PROCEDURA APERTA AI SENSI DELL'ART. 3 COMMA 1 LETT. SSS) E DELL'ART. 60 D.LGS. 50/2016, PER L'AFFIDAMENTO, SULLA BASE DEL CRITERIO DELL'OFFERTA ECONOMICAMENTE PIU' VANTAGGIOSA AI SENSI DELL'ART. 95 DEL D.LGS. 50/2016, DELL'APPALTO DEI LAVORI DI RIQUALIFICAZIONE URBANA DEL QUARTIERE COMPAGNONI – FENULLI II-III-IV STRALCIO – COMPLETAMENTO PALAZZINE ERP 2B-2C. CIG 69489105EF. CUP J84B15000040006

CHIARIMENTO 6

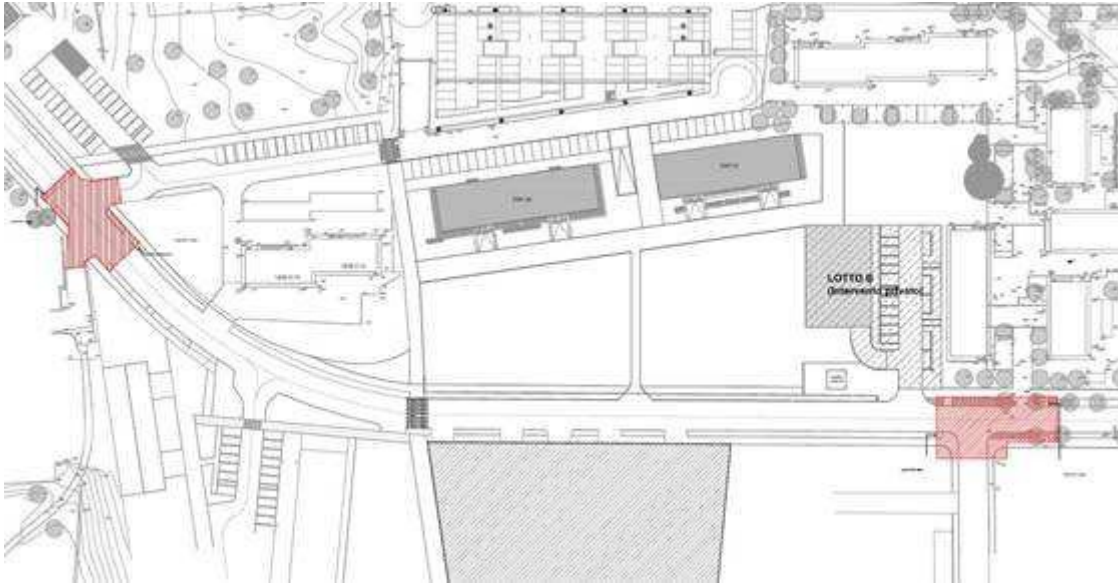
Viene posto il quesito relativo al sub criterio 1.3 “prestazioni energetiche del solaio su spazi freddi (copertura) CO 02”.

Non troviamo corrispondenza con lo schema riportato nella richiesta di miglioria in quanto troviamo delle incongruenze sui vari documenti che abbiamo a disposizione, ossia:

Allegato B1 criteri di aggiudicazione dell’offerta”: non troviamo corrispondenza con gli spessori e tipologie degli elementi costituenti il solaio, rispetto al particolare riportato negli elaborati grafici architettonici TAV. 19, 20 particolare costruttivo del nodo di copertura 1a e 1b.

Allegato B1 criteri di aggiudicazione dell’offerta”: si riporta la stratigrafia di “solaio verso spazi freddi sottotetto CO 02” per la quale, non si trova corrispondenza con quanto contenuto all’interno dell’elaborato “all. R.05 – relazione di calcolo impianti meccanici”.

Chiediamo se il particolare contenuto ne “allegato B1 – criteri di aggiudicazione dell’offerta” sia il riferimento dal quale partire per l’analisi dei quesiti riportati in sede di gara.

In caso di risposta affermativa, chiedo se la stratigrafia con spessore equivalente sia da intendersi compreso lo spessore della pavimentazione riportata nello schema grafico.

In caso di risposta negativa, chiedo a quale stratigrafia si debba fare riferimento rispetto alle seguenti soluzioni contenute nell’elaborato “all. R.05 – relazione di calcolo impianti meccanici”:

- soffitto sottotetto codice S1 a pag. 53;*
- solaio verso spazi freddi copertura S3 pag. 59;*

La risposta è negativa, per un refuso nell'Allegato B1 è stata inserita una stratigrafia con perlite, differente da quella effettivamente prevista in progetto. Per le proposte di miglioria deve essere presa a riferimento la stratigrafia riportata nell'elaborato "all. R.05 – relazione di calcolo impianti meccanici" solaio verso spazi freddi copertura S3 pag. 59.
